改善箇所説明図

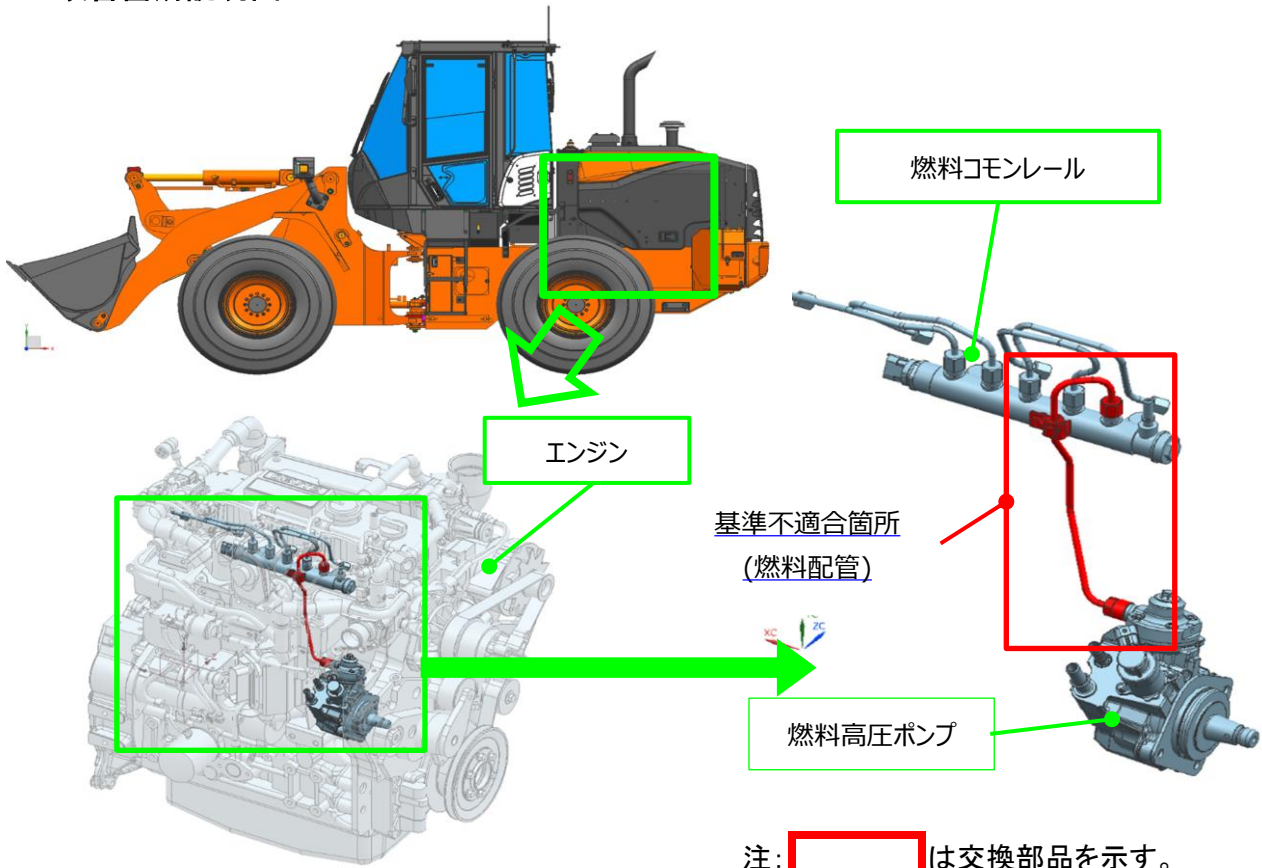
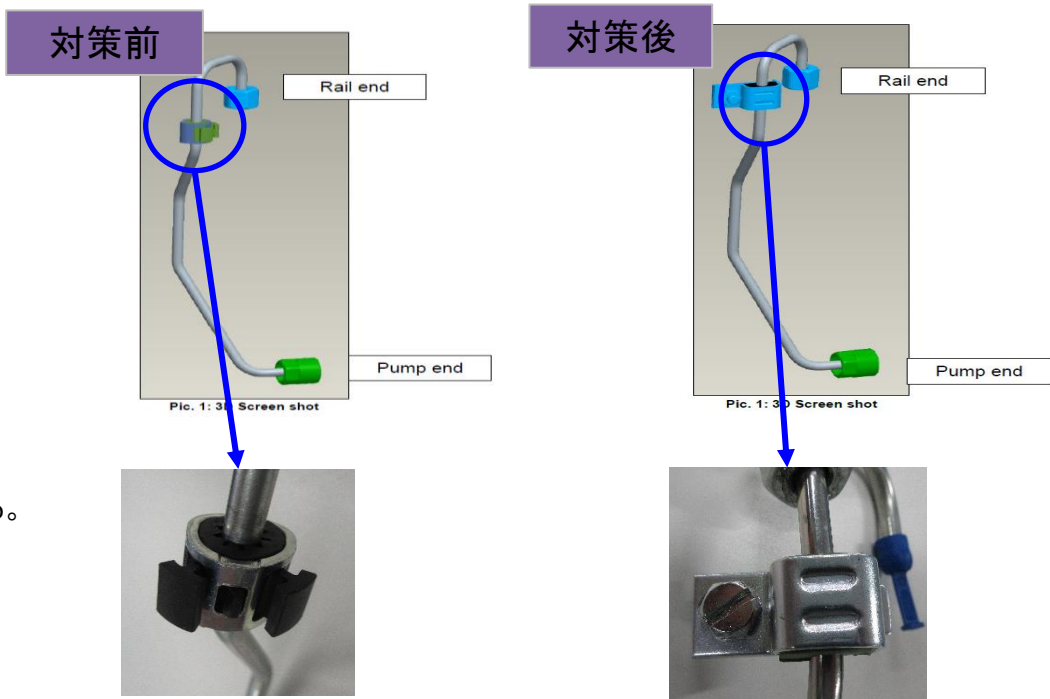
シヨベル・ローダの燃料配管において、配管の構造が不適切なため、作業時の振動により過大な負荷が発生することがある。そのため、そのまま使用を続けると、当該配管が破損し、燃料が漏れるおそれがあり、最悪の場合、エンジン室内の高温部に漏出した燃料が付着し、火災に至るおそれがある。

改善措置の内容: 全車両、燃料配管を対策品に交換する。

■ 識別
ダンパ形状による。
